白云区第一批水利工程（横沙南围地块、茅山引河三步岗地块、跃进河口地块）控制性详细规划修正通告附图（二）

审批单位：广州市人民政府
 批准时间：2024年2月22日
 批准文号：穗府云规划资源审〔2024〕12号

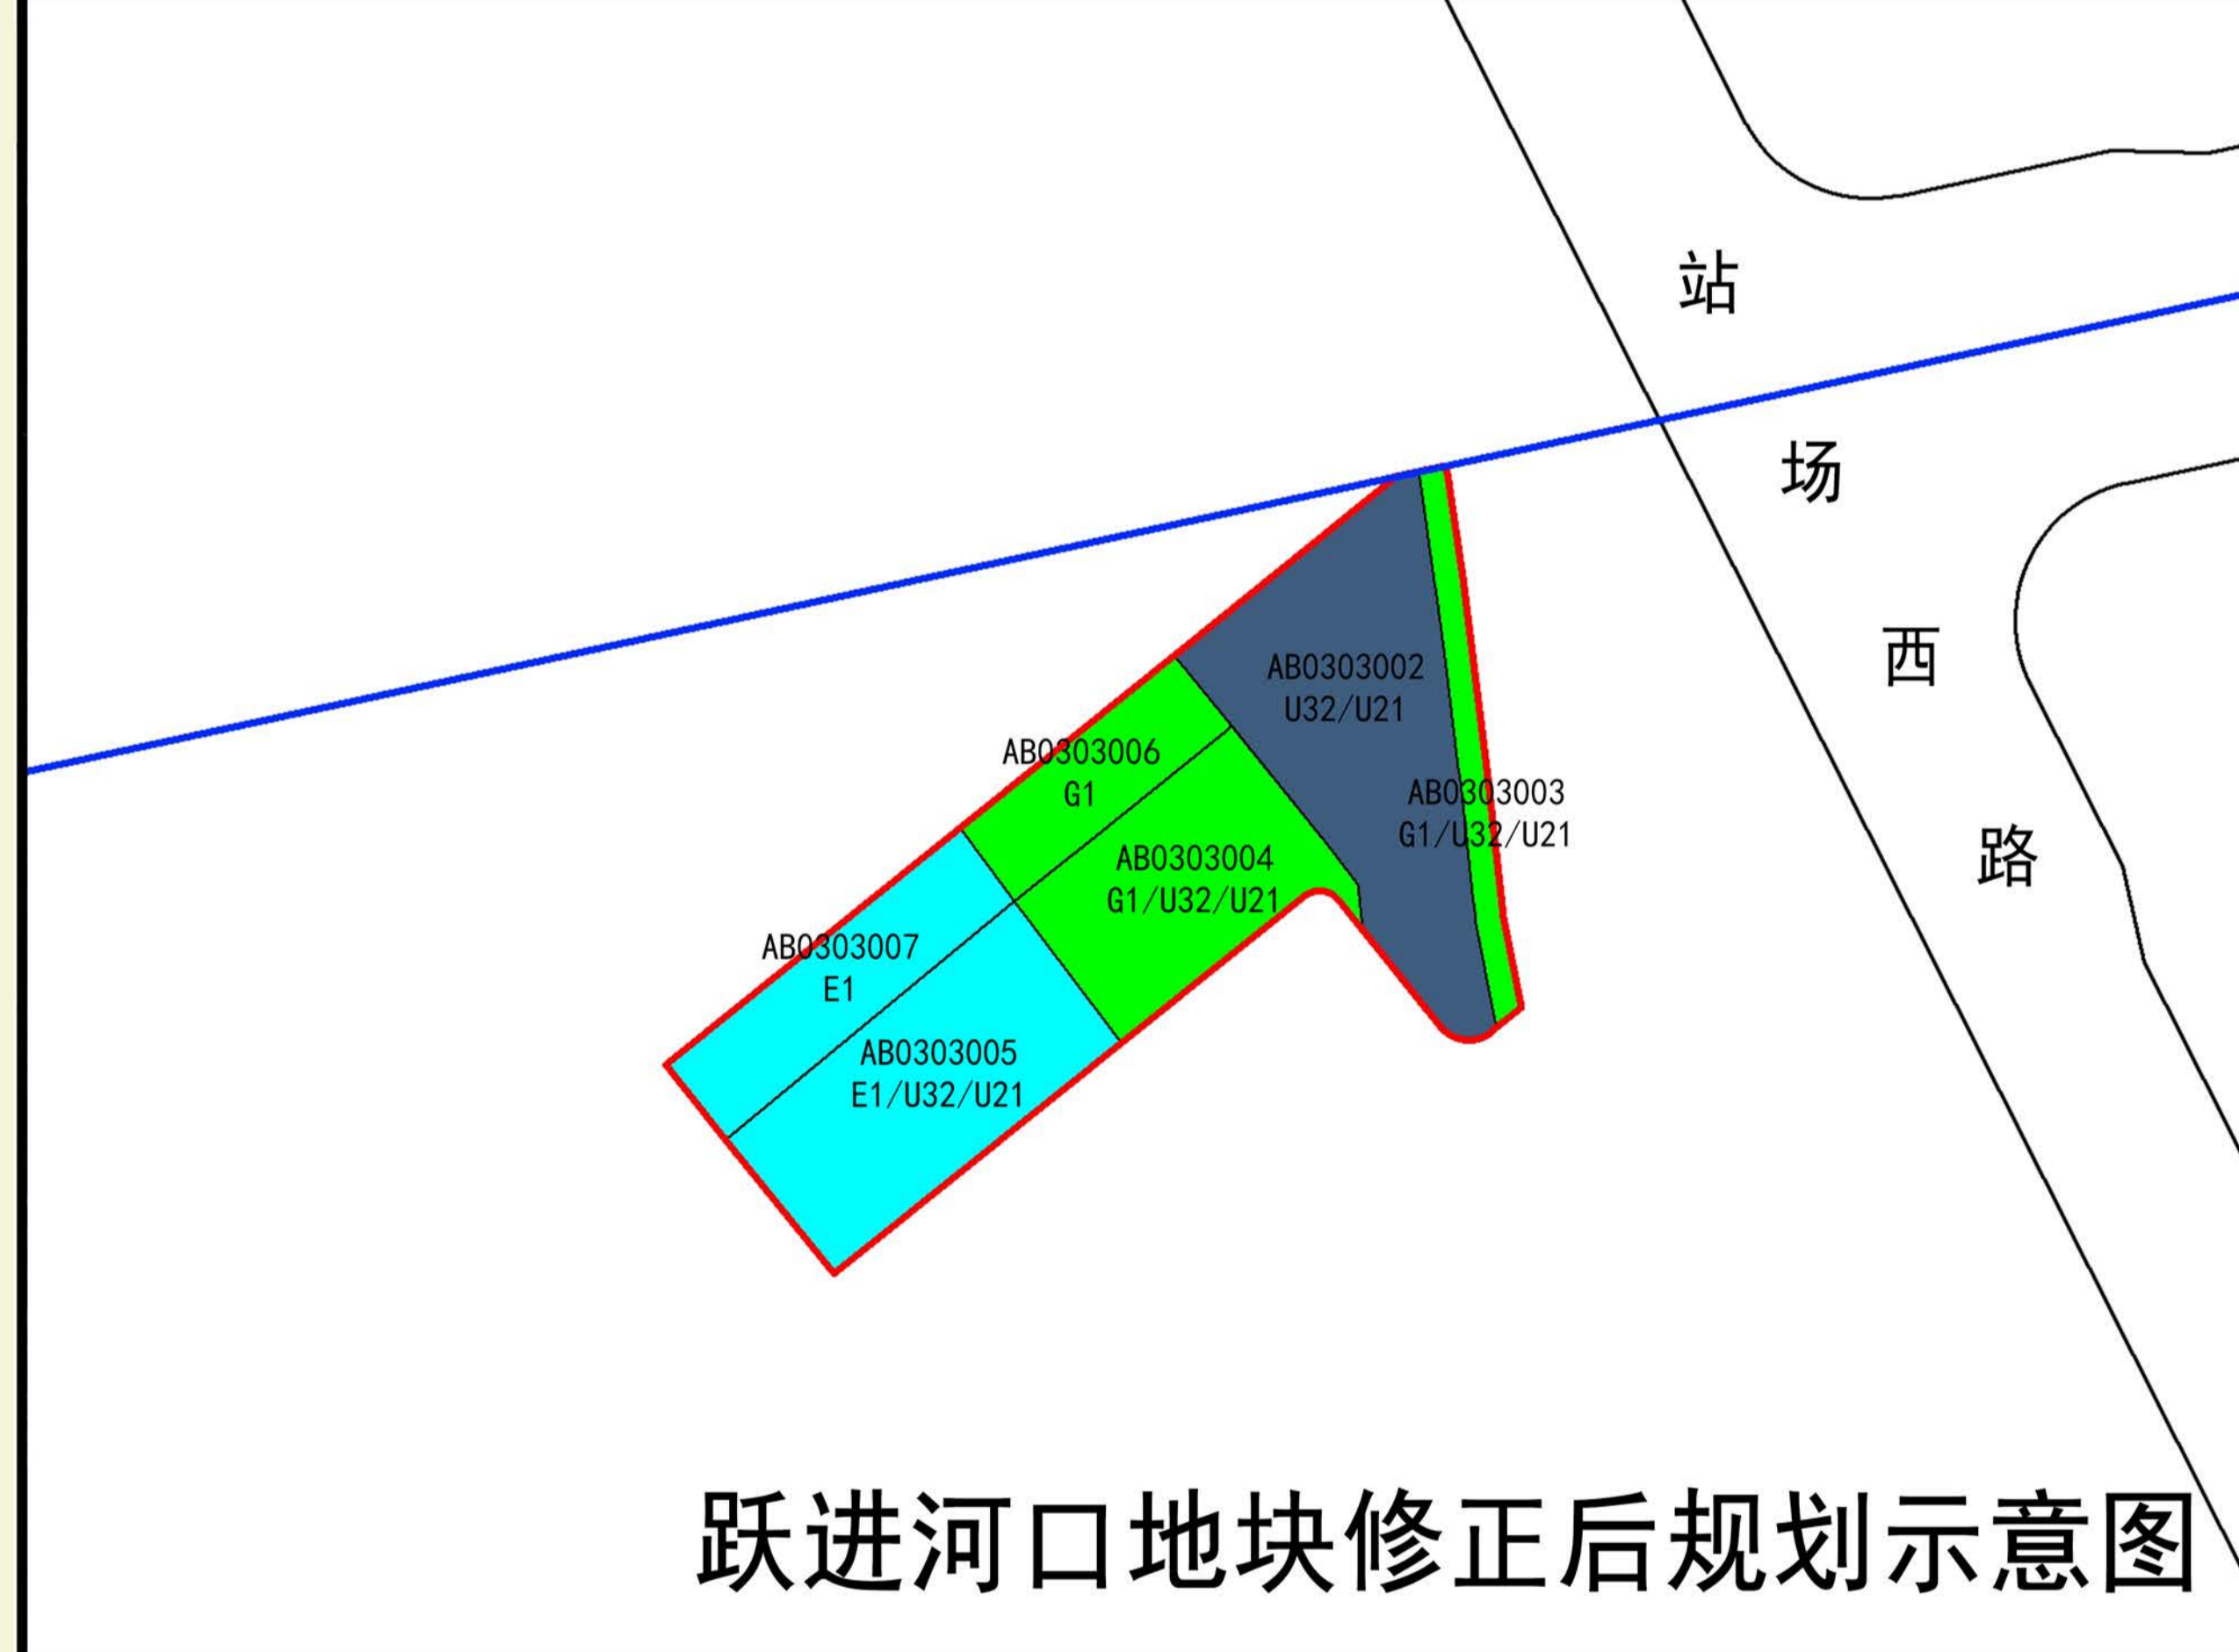
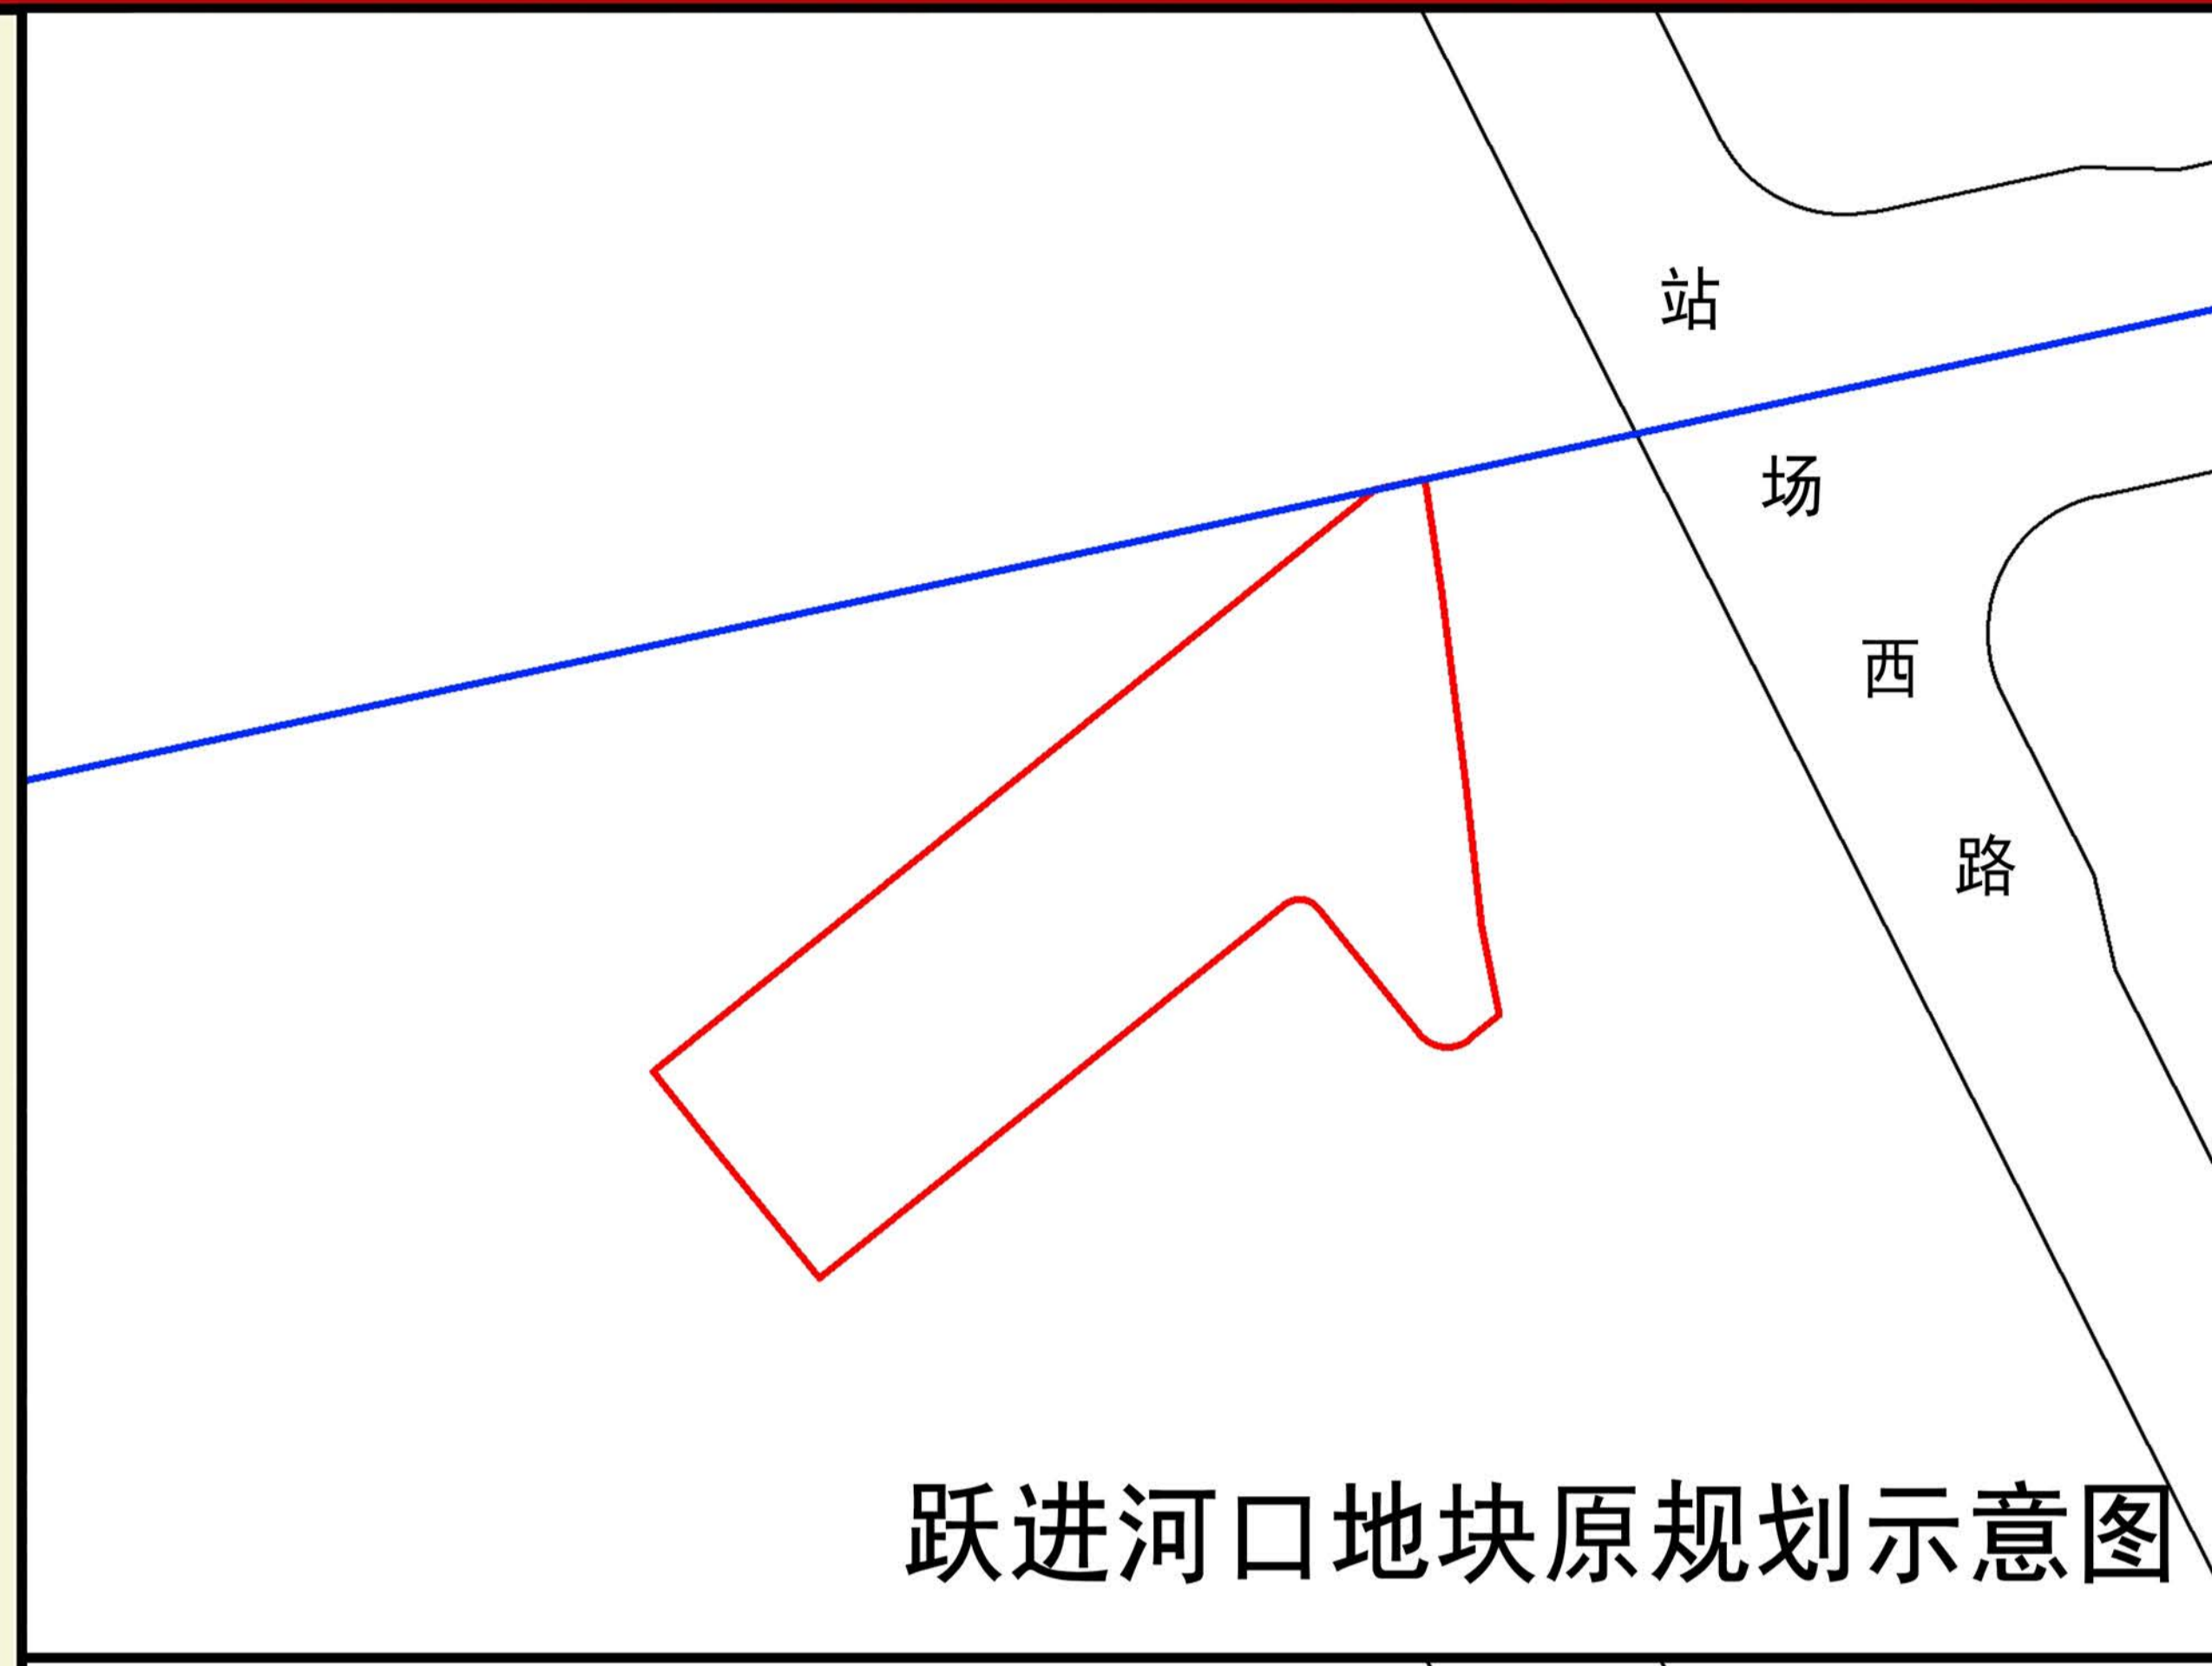
（一）横沙南围地块

将项目范围内的公园绿地（G1）、水域（E1）均兼容防洪用地（U32）和排水用地（U21），用地面积分别为1073平方米、1141平方米，并相应修正项目范围外的公园绿地（G1）、水域（E1）的用地界线，用地性质保持不变。

（二）茅山引河三步岗地块

新增两处公园绿地/防洪用地/排水用地（G1/U32/U21），用地面积分别为404平方米、1272平方米；新增一处水域/防洪用地/排水用地（E1/U32/U21），用地面积6673平方米。

（三）跃进河口地块

新增一处防洪用地/排水用地（U32/U21），用地面积3805平方米；新增两处公园绿地/防洪用地/排水用地（G1/U32/U21），用地面积分别为708平方米、2321平方米；新增一处水域/防洪用地/排水用地（E1/U32/U21），用地面积2946平方米；新增一处公园绿地（G1），用地面积1142平方米；新增一处水域（E1），用地面积1591平方米。
